6. 津波水位に係る安全性評価

6.1 解析手法及び解析条件

図 6.6 初期水位分布図 (最大水位上昇ケース JSCE01_High)

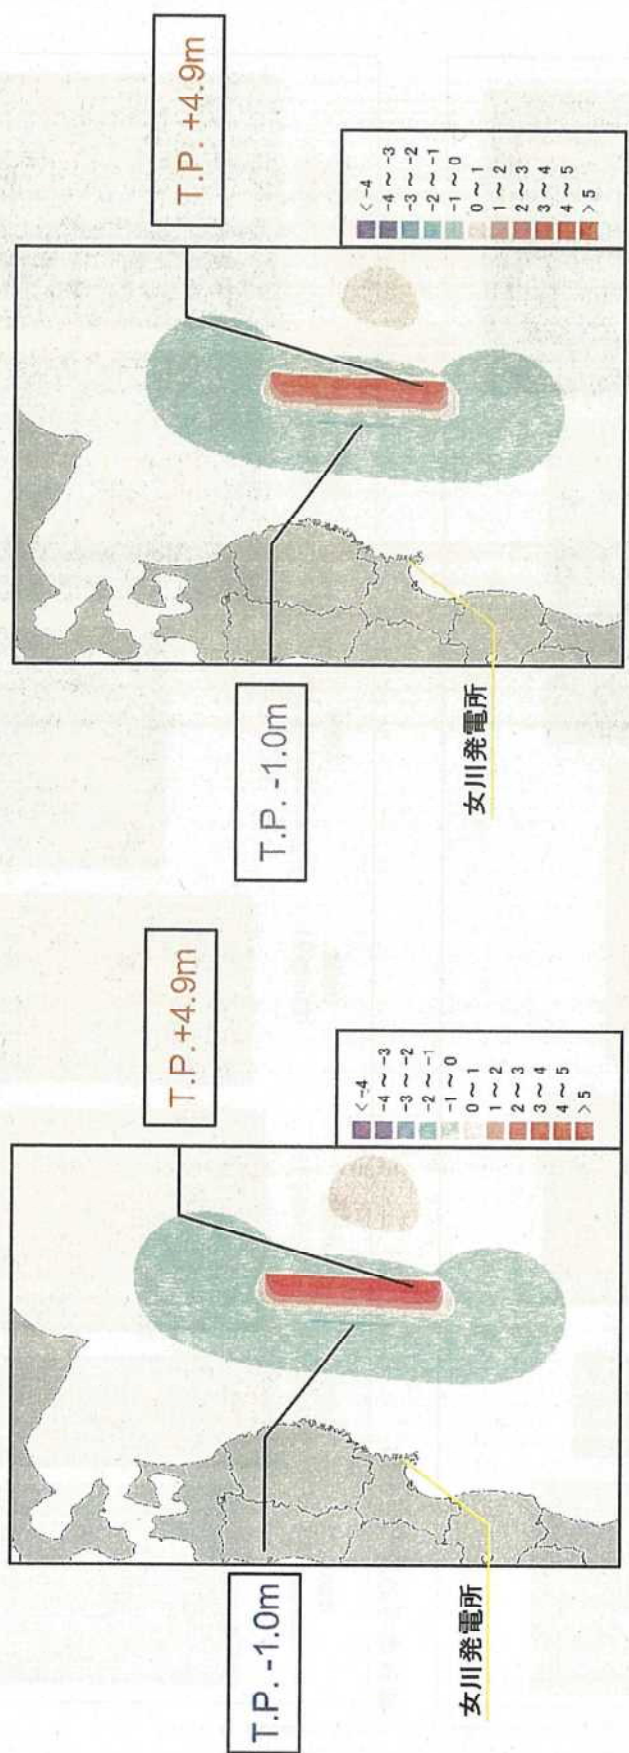
最大水位上昇ケースの解析結果として、まず、津波水位の解析における波源条件の確認として、Mansinha and Smylie (1971) の方法を用いて設定した初期水位分布図の比較を図 6.6 に示す。事業者の初期水位は、JNES のものと一致していることを確認した。図 6.7 に最大水位上昇量分布の比較、図 6.8 に代表地点位置 (第 1 号機、第 2 号機、第 3 号機取水口) における水位変動の結果を示す。

図 6.7 最大水位上昇量分布図 (最大水位上昇ケース)

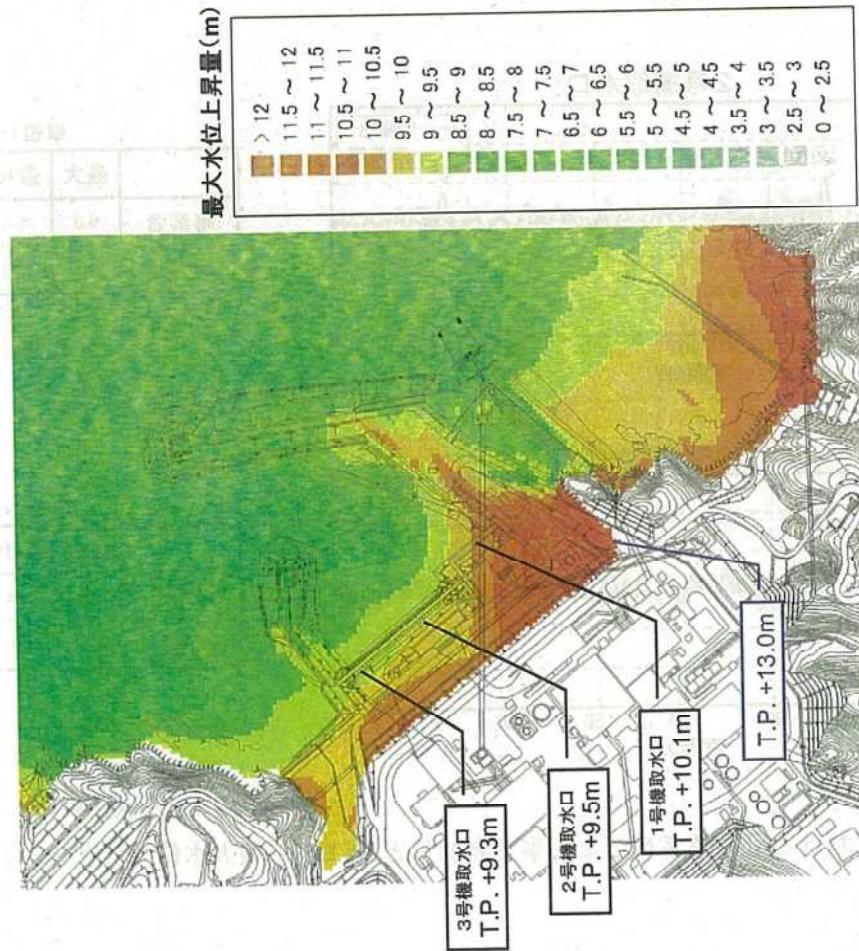
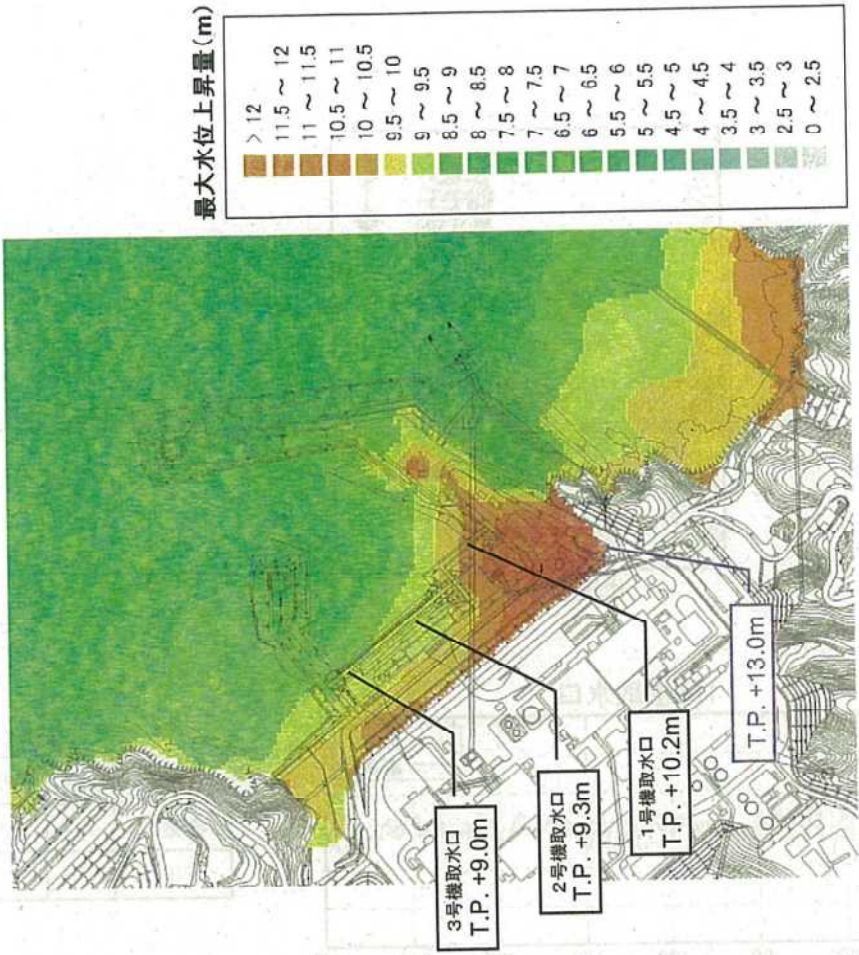
いずれの結果も、事業者の結果は JNES の解析結果とほぼ一致しており、事業者の解析結果は妥当であると判断される。

図 6.9 初期水位分布図 (最大水位下降ケース JSCE08_Low)

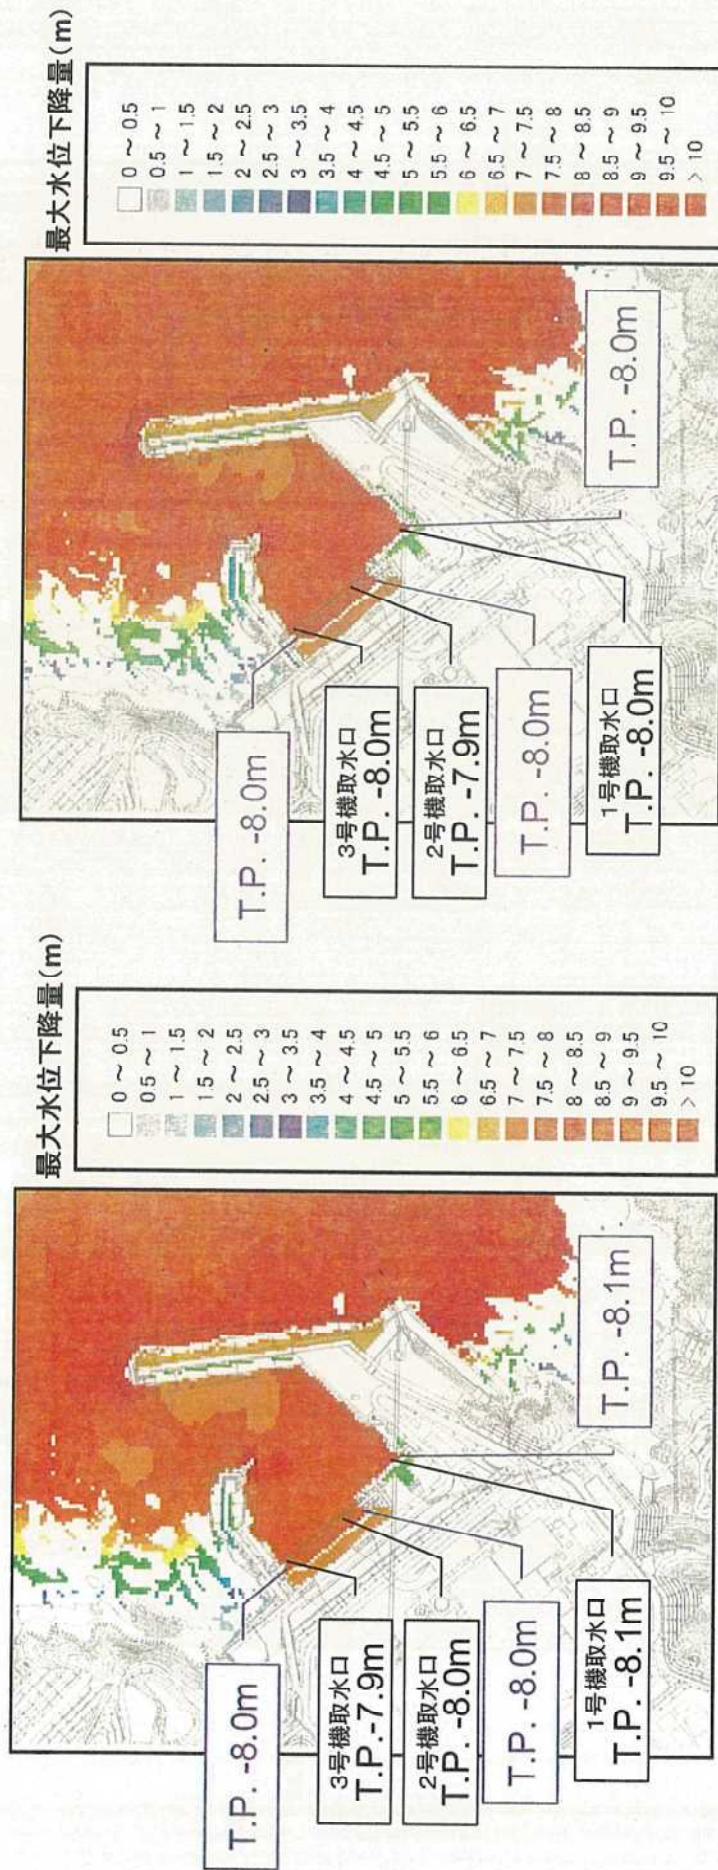
最大水位下降ケースの解析結果として、初期水位分布図の比較を図 6.9 に示す。事業者の初期水位は、JNES のものと一致していることを確認した。図 6.10 に最大水位下降量分布の比較、図 6.11 に代表地点位置 (第 1 号機、第 2 号機、第 3 号機取水口) における水位変動の結果を示す。

図 6.14 最大水位上昇量分布図 (JSCE 01_High と JSCE07 の比較)
(黒字：代表地点位置での最大値、青字：敷地前面での最大値の抽出地点)

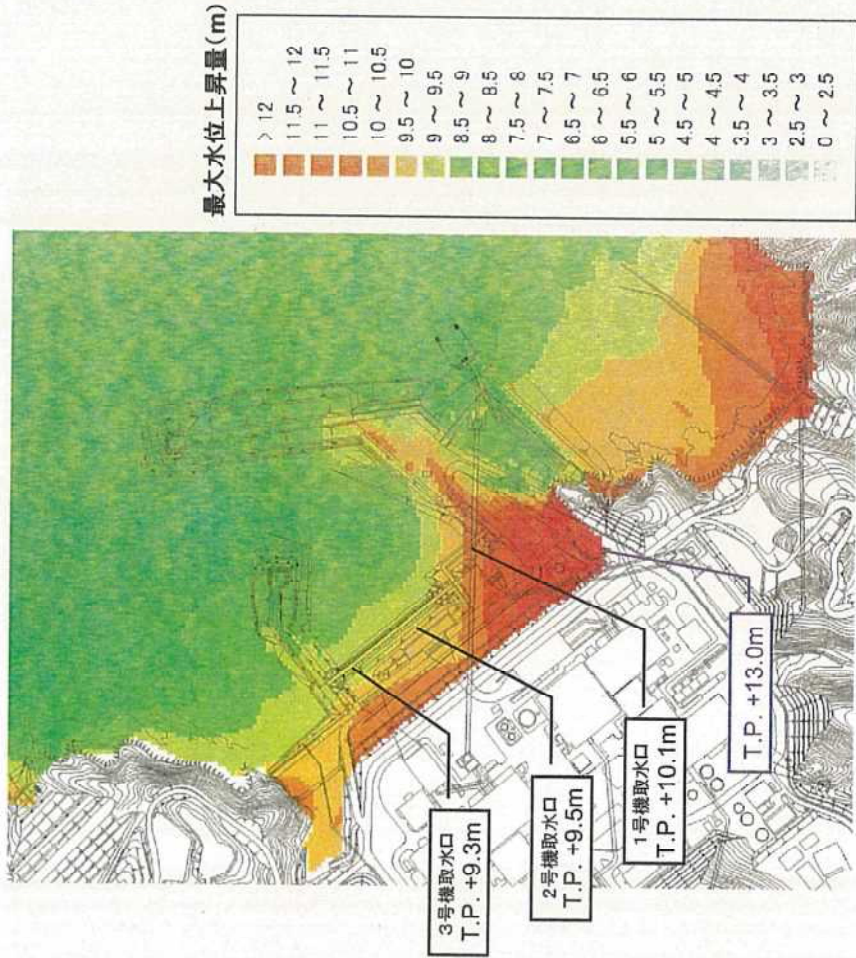
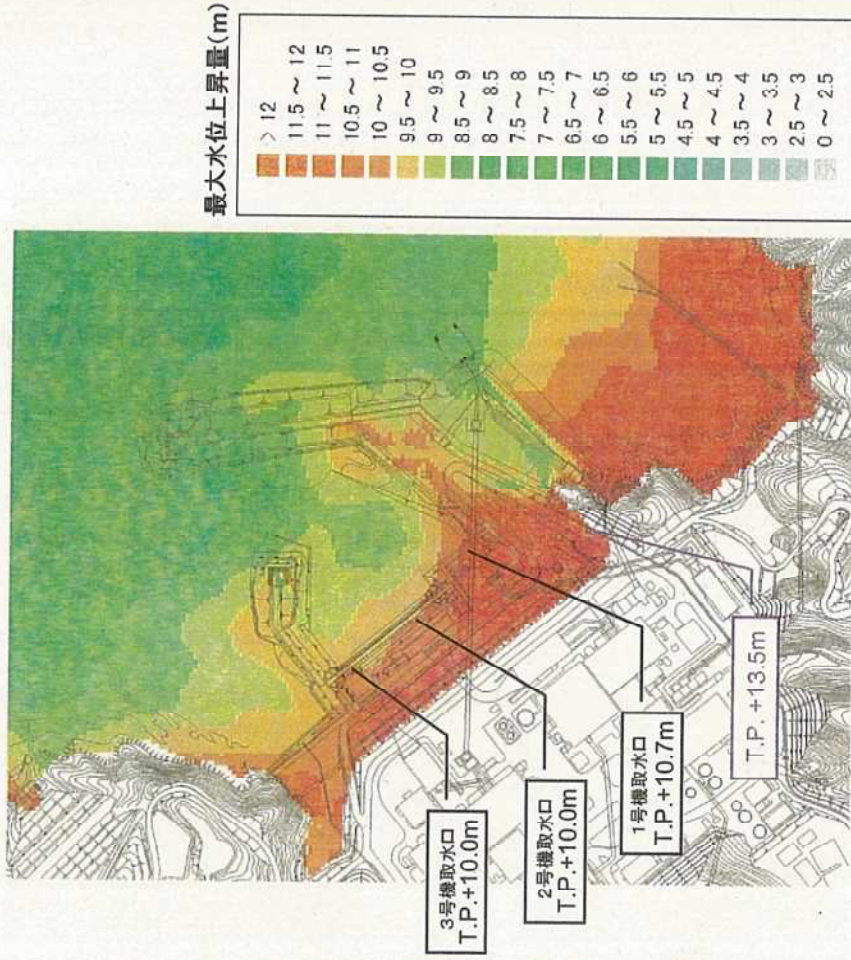
図 6.14 に JSCE 07 による最大水位上昇量分布を示し、敷地沿岸部における最大遡上高及び各取水口前面における最大水位上昇量を併記する。同図には JSCE01_High の結果を合わせて示した。代表地点位置 (取水口前面) における水位時系列を図 6.15 に示す。

感度解析の JSCE 07 の結果と安全性判断基準値の比較を表 6.8 に示す。JSCE 07 では、朔望平均満潮位 (O.P.+1.43m) を考慮すると、想定津波による最大水位上昇量は (O.P. +14.93m) 程度であり、敷地高 O.P. +14.8m を約 13cm 上回る。
